**Forum mondial de l'harmonisation
des Règlements concernant les véhicules****179^e session**

Accord de 1958 :**Examen de projets d'amendements à des Règlements ONU existants,
soumis par le GRSP****Proposition de complément 2 à la série 01 d'amendements
au Règlement ONU n° 135 (Essai de choc latéral contre
un poteau)****Communication du Groupe de travail de la sécurité passive***

Complément 2 à la série 01 d'amendements au Règlement ONU n° 135 (Essai de choc latéral contre un poteau)

Figure

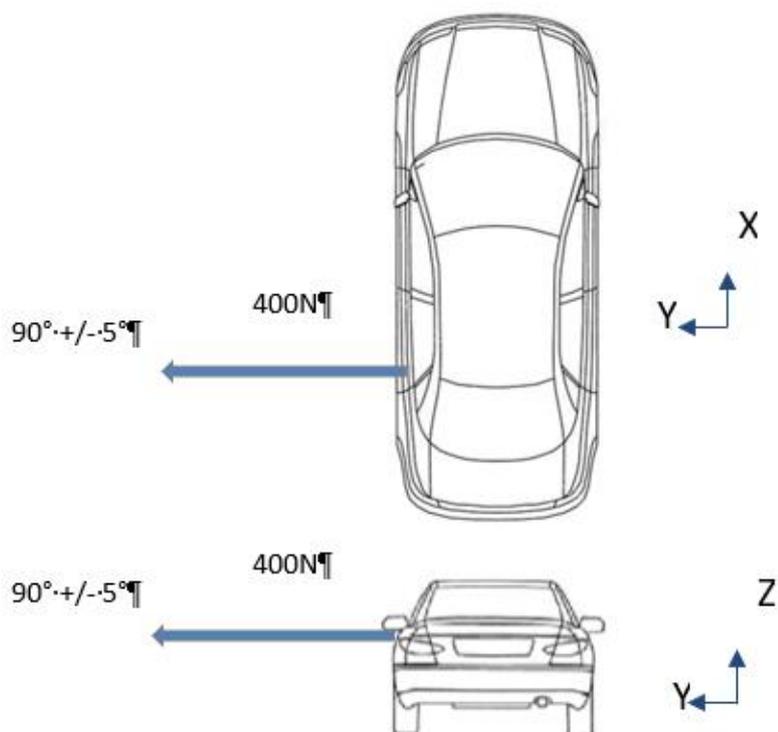
Paragraphe 5.4.2.1, lire :

« 5.4.2.1 La porte doit rester fermée ;

Cette prescription est réputée satisfaite :

- a) S'il est clairement visible que la serrure de la porte est fermée ; ou
- b) Si la porte ne s'ouvre pas lorsqu'on applique une force de traction statique d'au moins 400 N dans la direction y, conformément à la figure ci-dessous, aussi près que possible du rebord de la fenêtre et de l'extrémité de la porte située à l'opposé du côté où se trouve la charnière, à l'exception de la poignée.
